Samedi 14 mars, une demi-douzaine d'adhérents de Vélocité.86, habitant le quartier, a parcouru Montmidi en long et en large pour repérer les zones délicates ou dangereuses du point de vue du cycliste.

Le présent compte-rendu en est destiné à être communiqué aux services Mobilité et Voirie de Grand Poitiers, pour un échange de vues constructif afin de contribuer à l'amélioration de la cyclabilité du quartier.

5 [haut de la rue G. Guynemer](#)

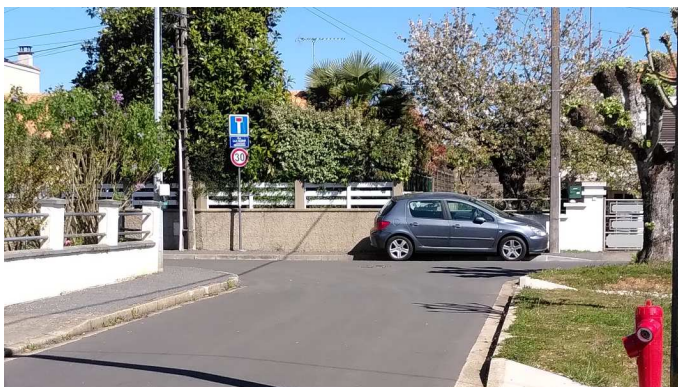
Le marquage au sol en haut de la rue Georges-Guynemer est insuffisant (*entre la rue des amandiers et la place Sédar-Senghor*).

Des figurines plus grandes et placées au tiers de la chaussée sont préférables (*comme dans le bas de la même rue*) ; une séparation peinte serait également bienvenue.
